28_NUOVA PROPOSTA**PROPONENTE: ZONDINI ROBERTO, BRUSCHI FABIO, BRUSCHI LUCA, BRUSCHI ROSSELLA****AREE INTERESSATE DALL'ATTUAZIONE:**

PROPOSTA N. 28

STRALCIO SCHEMA DI MASSIMA DELLA PROPOSTA

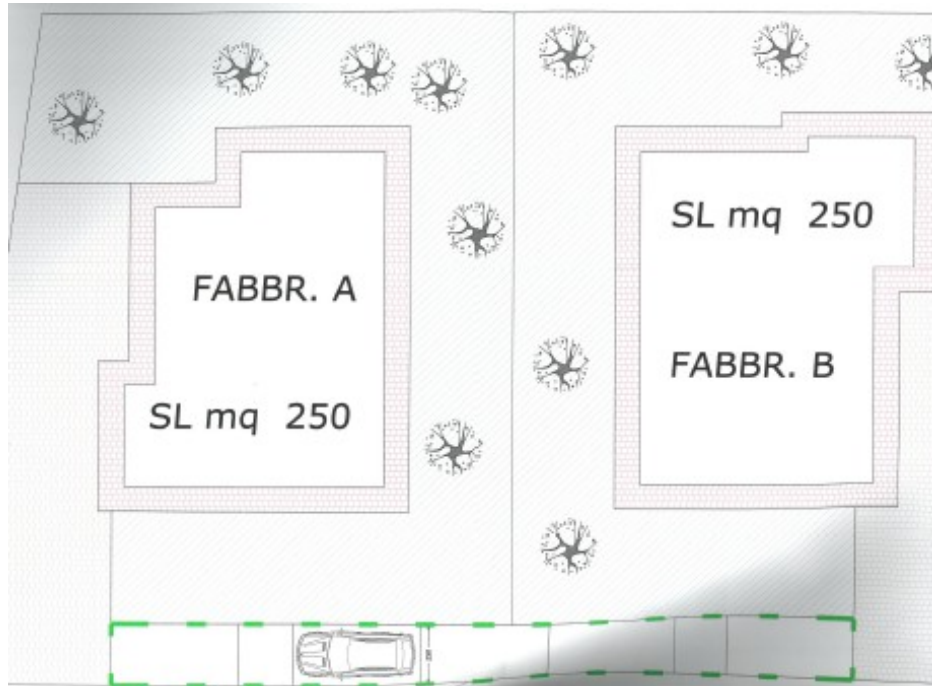
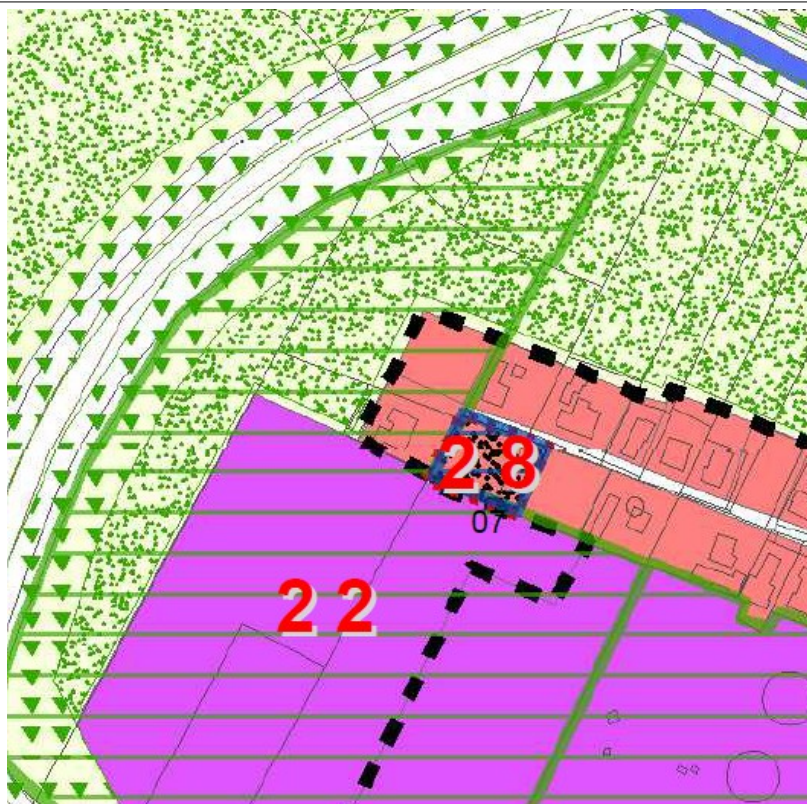
- Area classificata come A10a Sub ambiti residenziali di completamento con retino verde privato, posta all'interno del perimetro del territorio urbanizzato, compresa all'interno delle previsioni inerenti la Scheda di RUE previgente 7;
 - Elementi di partecipazione al bando sufficienti;
 - Non sono soggetti a contributo di sostenibilità ai sensi della nuova legge urbanistica LR n. 24/2017 art. 8 comma 1;
-

- **Verificare allacci reti sotto servizi e stato quali/quantitativo (fogne, gas, acqua...)**
- **L'assetto progettuale definitivo delle opere pubbliche da realizzare e cedere all'A.C. dovrà essere redatto ai sensi del nuovo Codice della Strada e relativo Regolamento di esecuzione e attuazione nonché concordato con il Settore LL.PP.**

- **Lo standard relativo al parcheggio pubblico dovrà essere realizzato tutto.**
- **Prevedere una fascia di mitigazione sul retro dell'area (lato area SFIR), tramite la realizzazione di adeguate cortine vegetali (doppio filare di alberi d'alto fusto e arbusti).**

- **Si predilige la soluzione con due fabbricati di tipologia edilizia coerente con l'edificato circostante e con un massimo di 2 piani fuori terra;**
- **Il permesso di costruire del fabbricato dovrà essere redatto ai sensi della normativa edilizia regionale vigente (LR 15/17), utilizzando le Definizioni Tecniche Uniformi (DTU) di cui alla DGR N. 922 del 28/06/2017 e s.m. e i.**
